Oggetto: *Commissario per l'adeguamento della viabilità statale nella Provincia di Belluno per l'evento sportivo Cortina 2021.*

*S.S. 51 "di Alemagna" – Piano straordinario per l'accessibilità a Cortina 2021. Attraversamento dell'abitato di Tai di Cadore e Piano di utilizzo terre ex art. 9 del DPR 120/2017. Comune di localizzazione: Pieve di Cadore (BL) - località Tai.*

**DELIBERAZIONE DELLA GIUNTA REGIONALE n. 1870 / DGR del 17/12/2019**

## Parere n. 73 del 08/05/2019

### SVINCOLO TAI EST

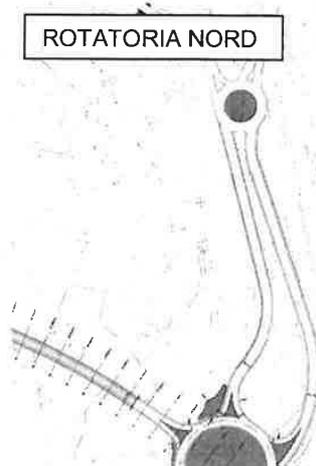
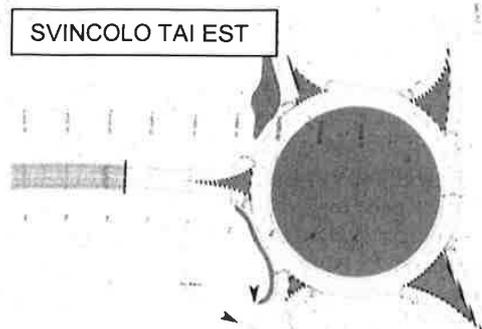
- 6) È necessario specificare se la viabilità di progetto dallo svincolo est verso nord (centro abitato di Tai di Cadore) è a senso unico o a doppio senso di marcia. Negli elaborati progettuali si fa riferimento ad un doppio senso di marcia: in caso contrario di dovranno modificare gli elaborati grafici e gli allegati.

- 9) È necessario specificare se la viabilità di progetto dallo svincolo est verso nord (centro abitato di Tai di Cadore) è a senso unico o a doppio senso di marcia. Negli elaborati progettuali si fa riferimento ad un doppio senso di marcia: in caso contrario di dovranno modificare gli elaborati grafici e gli allegati.

### SVINCOLO TAI EST

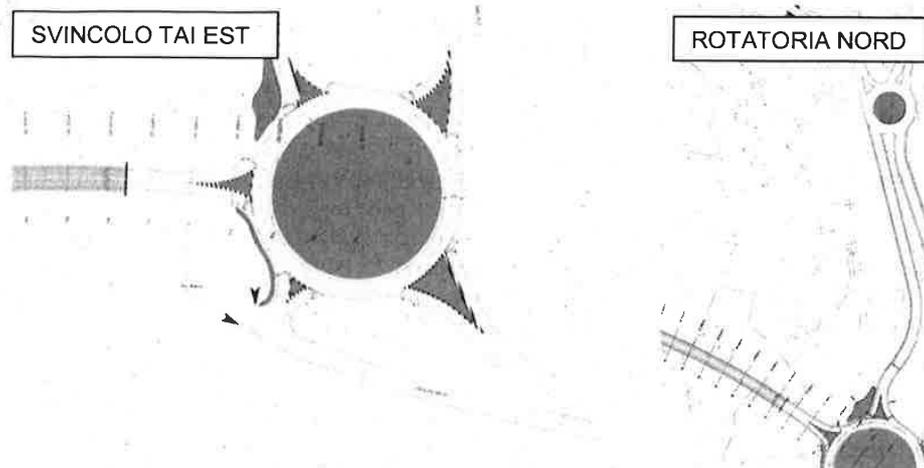
- 6) È necessario specificare se la viabilità di progetto dallo svincolo est verso nord (centro abitato di Tai di Cadore) è a senso unico o a doppio senso di marcia. Negli elaborati progettuali si fa riferimento ad un doppio senso di marcia: in caso contrario di dovranno modificare gli elaborati grafici e gli allegati.

- 9) È necessario specificare se la viabilità di progetto dallo svincolo est verso nord (centro abitato di Tai di Cadore) è a senso unico o a doppio senso di marcia. Negli elaborati progettuali si fa riferimento ad un doppio senso di marcia: in caso contrario dovranno modificare gli elaborati grafici e gli allegati.
